**ANÁLISIS DE INFORMACIÓN GEOLÓGICA, GEOMORFOLÓGICA,
HIDROGEOLÓGICA Y GEOTÉCNICA RELACIONADA CON EL MACIZO
ROCOSO Y CON LA ESTABILIDAD DEL PROYECTO HIDROITUANGO**

ASESORÍA TÉCNICA A LAS VÍCTIMAS

22 de julio de 2019

Figura 7. Cabezas de presión de poro en los alrededores de la oquedad norte (pozos 1 y 2)-condición actual. Tomado de EPM-Integral (2019) Figura 4.2

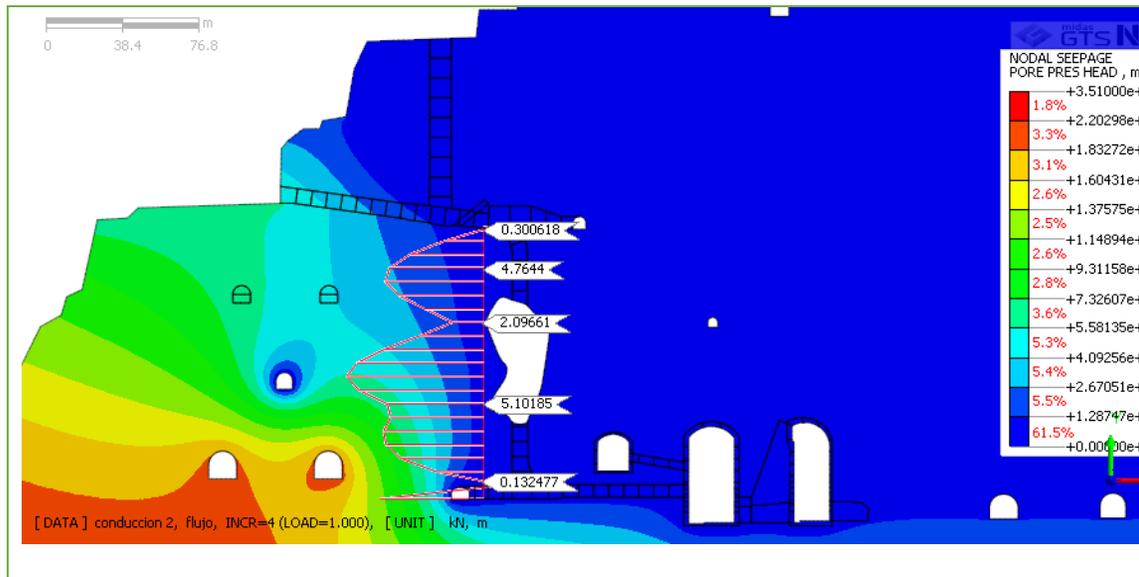
Al ser el resultado tan homogéneo y en cierta forma predecible (flujo hacia las excavaciones), estos resultados no dan cuenta del potencial que tiene el medio de erosionar internamente el medio. De hecho, en los escenarios que incluyen la oquedad parecería que ninguna está expuesta a altas velocidades del medio. Adicionalmente, en el informe se presentan modelos de tres dimensiones para predecir el volumen que debe a ser drenado de las obras, sin embargo, presenta las misma deficiencias modelos muy homogéneos en los que no se hace un esfuerzo por predecir la distribución del flujo y canalización en el macizo. Ligado con este tema, erosión interna, se encuentra lo siguiente:

Figura 5-3: Geomorfología en el sitio de presa de Woodward-Clyde-1981

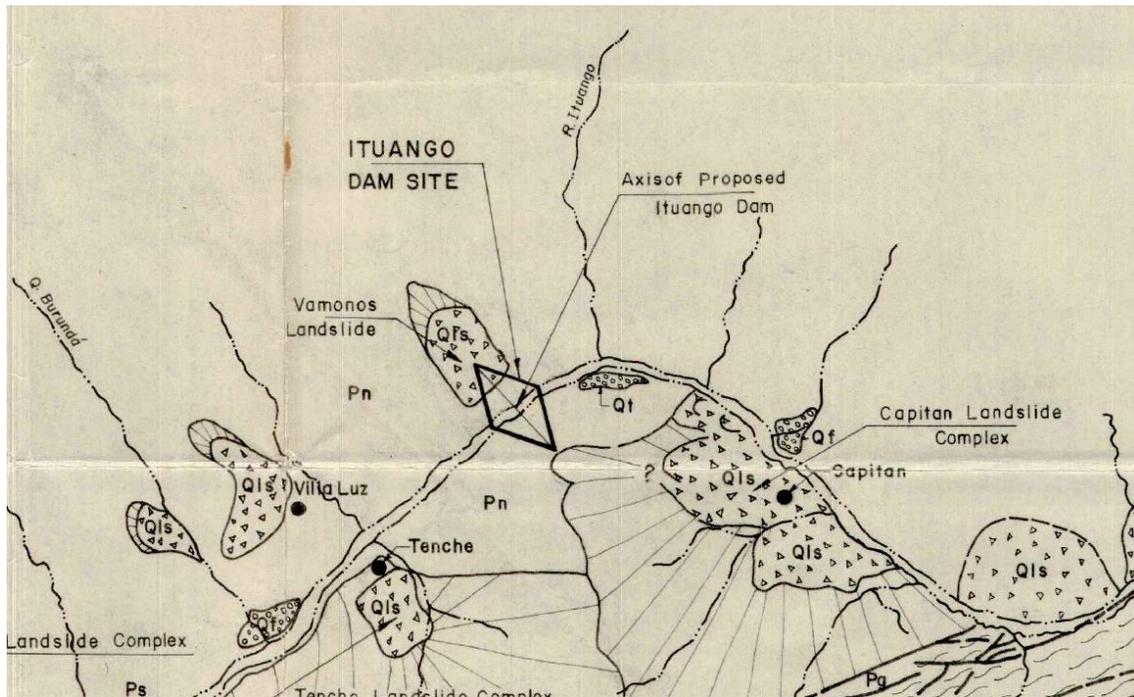
Se puede notar que en los taludes que componen la margen izquierda de la zona de presa se observa el deslizamiento nombrado como “Vámonos”. No se logra evidenciar el análisis de estabilidad de esta margen aun cuando en los estudios identifican estas zonas inestables y que, según la escala, movilizan volúmenes de material considerable. Lo mismo se puede notar de los depósitos coluviales Treche (margen derecha) y el depósito Villa luz (margen derecha).

Figura 5-2: Figura 3-19. Cabezas de presión de poro en los alrededores de la oquedad norte (pozos 1 y 2)-condición actual- I-2194-PHI-051-GEO-MDC-001

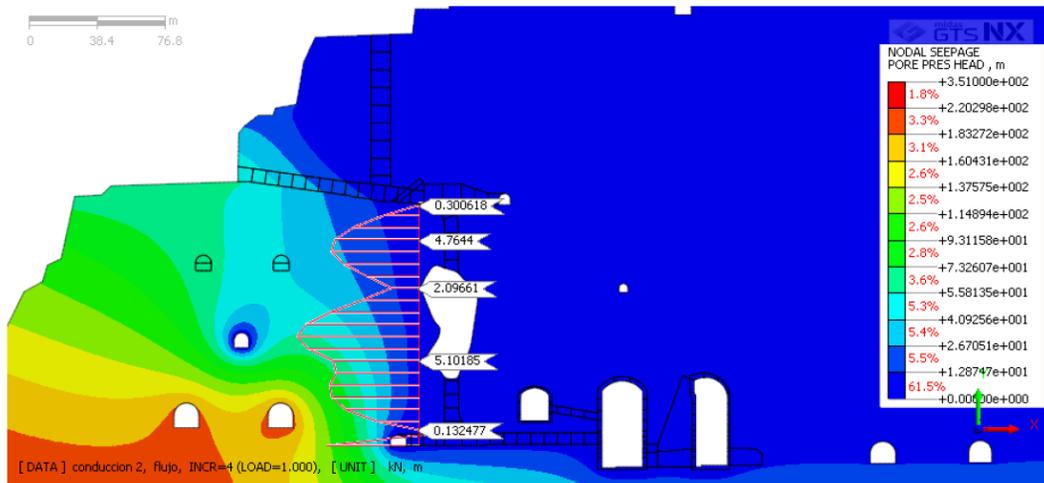
En la figura se presenta parte del modelo utilizado para el análisis de las presiones de poros que se desarrollan en el macizo rocoso. Se puede notar que

Figura 5-2: Figura 6-6. Contornos de desplazamientos al final de la secuencia constructiva-I-I-2194-072018-01-R2-2018

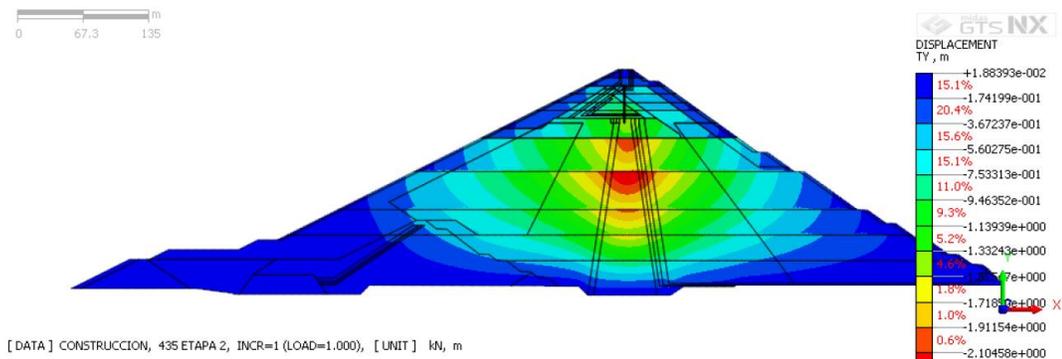
Según lo indicado, se espera que el cuerpo de la presa presente un desplazamiento de hasta 2,0 metros. Esto puede ser un indicador directo de que el sello hidráulico es susceptible de fallar y sorprende que no se comente al respecto en el informe.
